WYJAŚNIENIE I ZMIANA TREŚCI SIWZ

Budowę Intermodalnego Węzła Komunikacyjnego w Białymstoku wraz z infrastrukturą techniczną – Część II – Układ drogowy

Zamawiający zamieszcza poniżej schemat balustrady U-12.

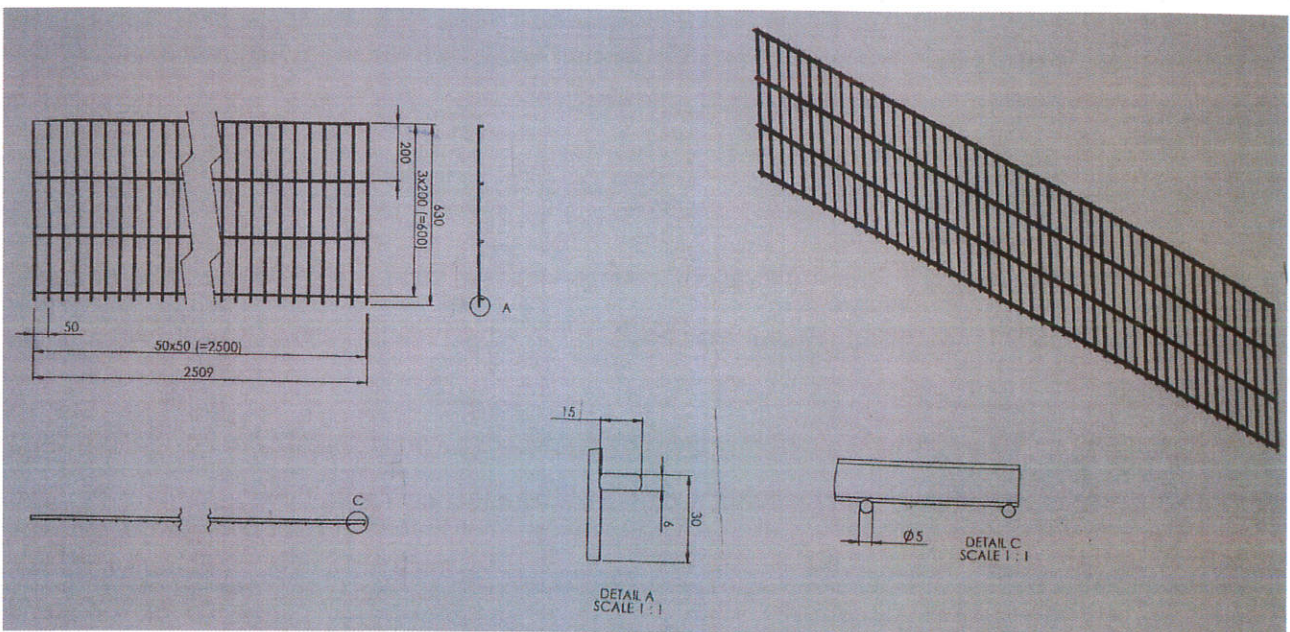
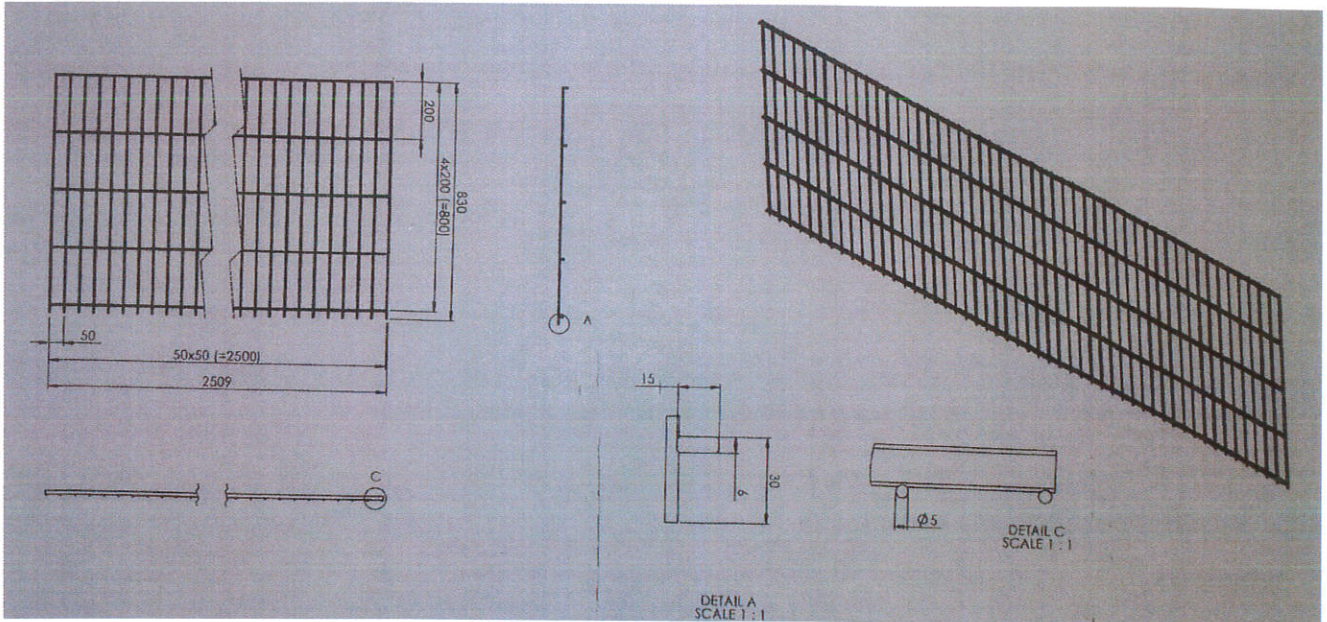
Prosimy o zamieszczenie schematu balustrady U-12 wraz z podaniem wymiarów. Prosimy o potwierdzenie, iż należy je wykonać w kolorze żółtym, gdyż takie są stosowane na terenie miasta Białegostoku.

Zamawiający potwierdza, że należy je wykonać w kolorze żółtym RAL 1012.
